חוות דעת מומחה

הנדון: דירה מס' [REDACTED] ברחוב [REDACTED].

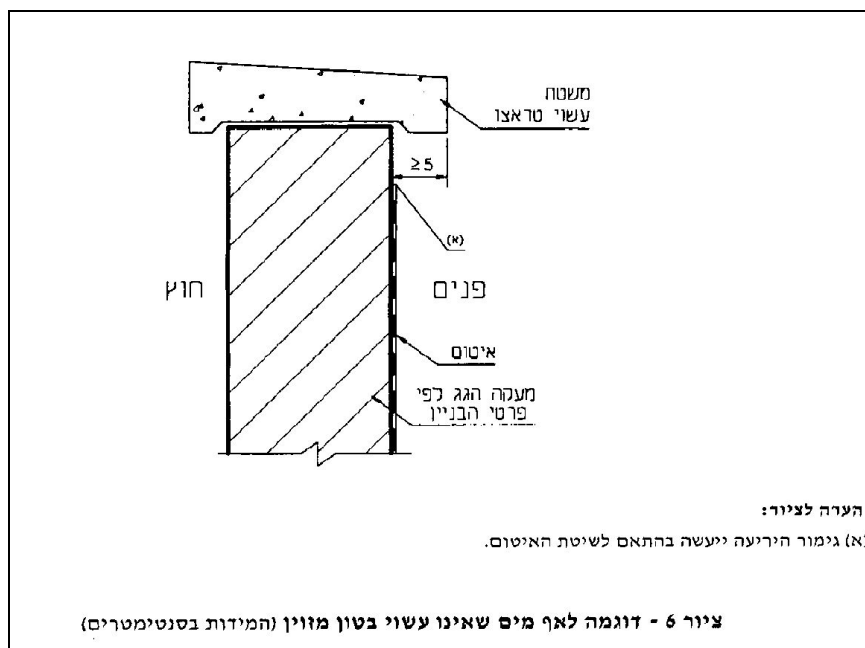
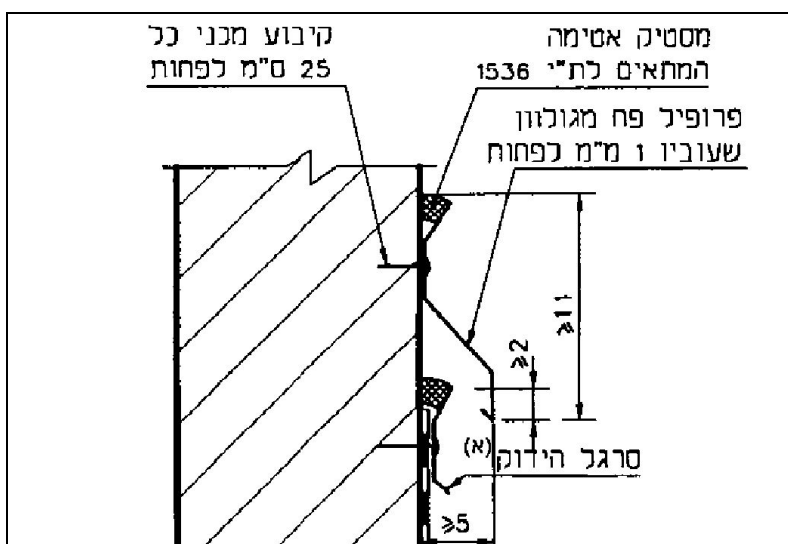
אף מים בהגבהה בוצע שלא בהתאם לנדרש בת"י 1752 חלק 1 (1988), סעיף 3.2.1, ציטוט.2

- אורך בליטה של אבני קופינג הקיימים הינו 2.5 ס"מ לעומת 5 ס"מ המינימליים הנדרשים

כמו כן קצה היריעות ביטומניות נמצאת במרחק של כ 90 ס"מ מתחת למפלס תחתית אבן הקופינג ולא - בסמוך אליו.

יש לבצע פרט ביצוע אף מים מפרופיל פח מגולוון וקיבוע מכני של קצה העליון היריעות ביטומניות בסרגלי חיזוק בהתאם למפורט בציר מס' 7 שבתקן

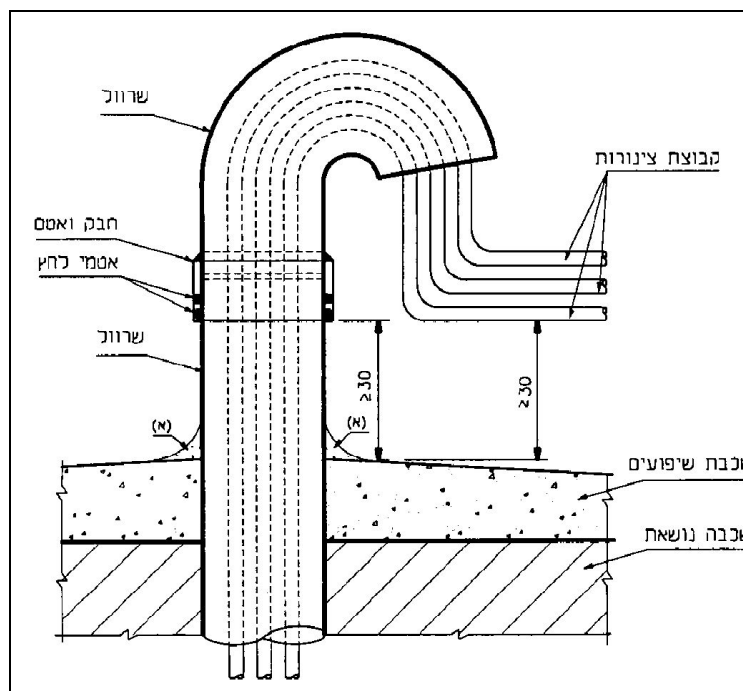
3. פריסת היריעות איטום בגג בוצעה שלא בניצב לכיוון זרימת המים כנדרש בתקן ישראלי ת"י 1752 חלק 2 (2000) סעיף 5.2, ציטוט

(מומלץ לבצע שכבה איטום נוספת ע"י יריעות עם כוון הנדרש (**מ"ר * ש"ח/מ"ר = ש"ח**)).

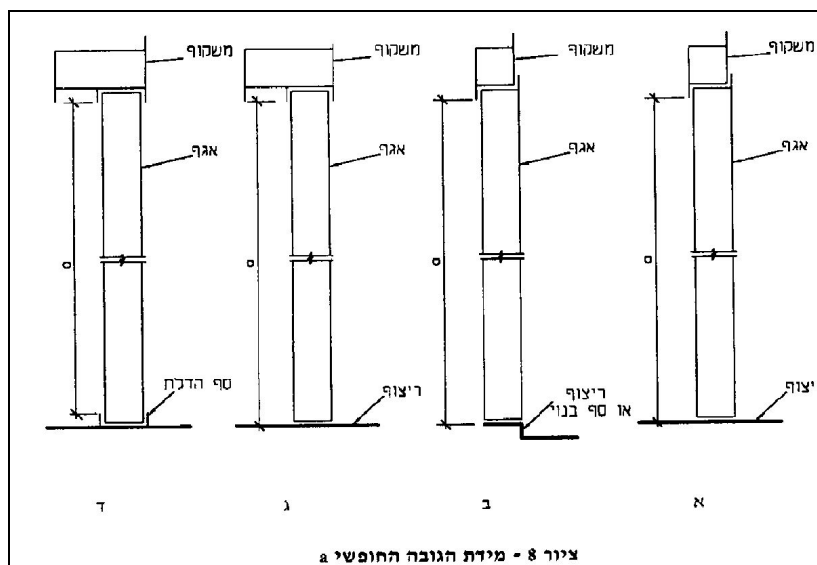
שפופים, שריטות ומעיקות בצד חיצוני של שלבי אלומיניום בתריסי גלילה של חלונות ודלתות אלומיניום בדירה. 5. הפגמים בפרופילי אלומיניום באזור משטחים העיקריים אסורים ע"פ ת" 1068 חלק 2 (2000) סעיף 202.1, ציטוט :

- (חלון חדר שינה בקומה עליונה (3 שלבים -
- (וויטרינה חדר שינה בקומה עליונה (10 שלבים -
- (וויטרינה חדר שינה בקומה תחתונה (5 שלבים -
- (דלת יציאה למרפסת סלון (18 שלבים -
- (וויטרינת סלון (2 שלבים -

(יש להחליף חלקים הפגומים (ש"ח

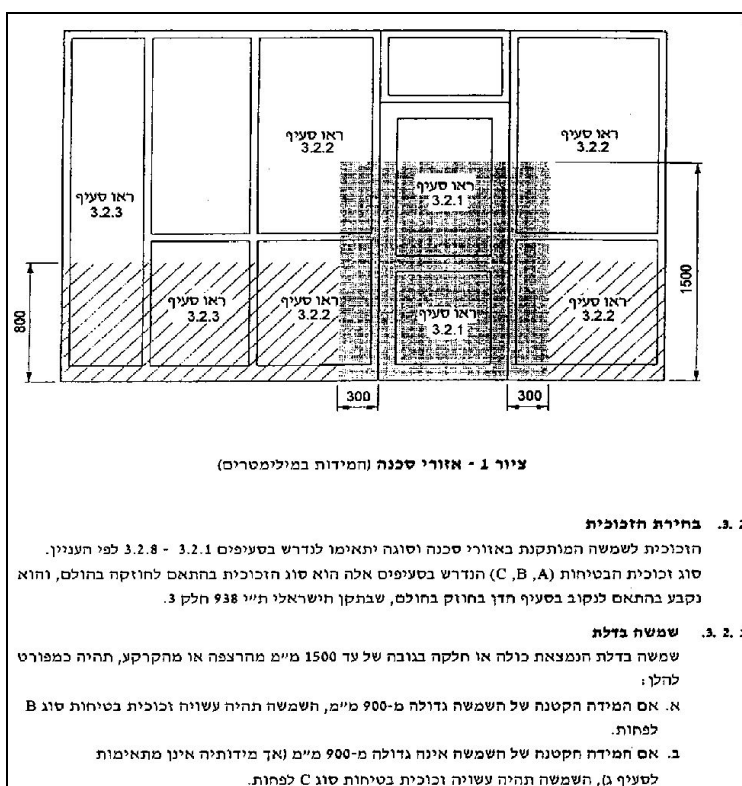
גובה החופשי בוויטרינה חדר שינה בקומה תחתונה הינו 195 ס"מ לעומת גובה מינימלי של 198.6. 7. ס"מ הנדרשים בת"י 4001 חלק 1 (1999) סעיף 3.3, ציטוט

(לתיקון יש לכוון תריסי גלילה חשמלי בוויטרינה כך שתיפתח גבוהה יותר.(עלות פורטה בסעיף קודם

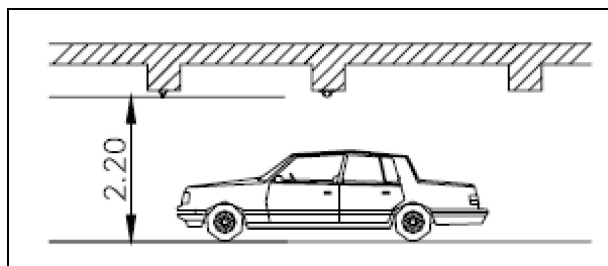
4. עקמומיות ועיבוד לקוי בתקרות:

- מרכז הסלון.
- בתפר בין תקרה לבין מחיצה המפרידה עם חדר רחצה בחדר שינה הורים.
- בתקרה מעל הדלת בחדר שינה הסמוך לחדר אמבטיה.
- מעל חלון בחדר שינה של קומה עליונה.
- יש ליישר ולתקן כולל צביעת תקרות במלואן למניעת הטלאים (ש"ח).

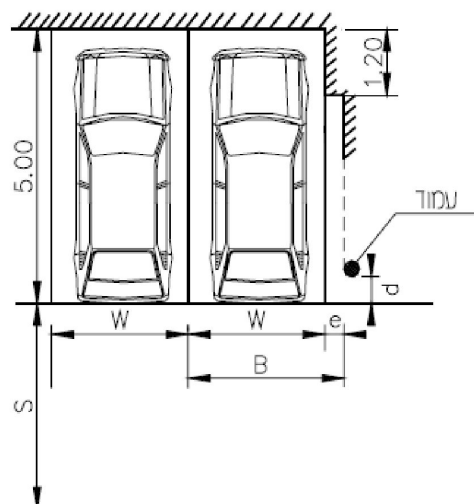
רוחב חניות הנמצאות בין 2 קירות הינו 279-283 ס"מ במקום 300 ס"מ המינימליים הנדרשים.2.
הדרישות לרוחב מזערי של חניות מפורטות בהנחיות לתכנון חניה של משרד התחבורה (פרק 'ד' תכנון חניונים) סעיף 9.4: וטבלה 9, ציטוט

. במידה והיתר בניה לבניין התקבל אחרי שנת 2001 הליקוי לא ניתן לתיקון
יש להיעזר בשמאי מקרקעין לאפשרות ירידת ערך של מבנה
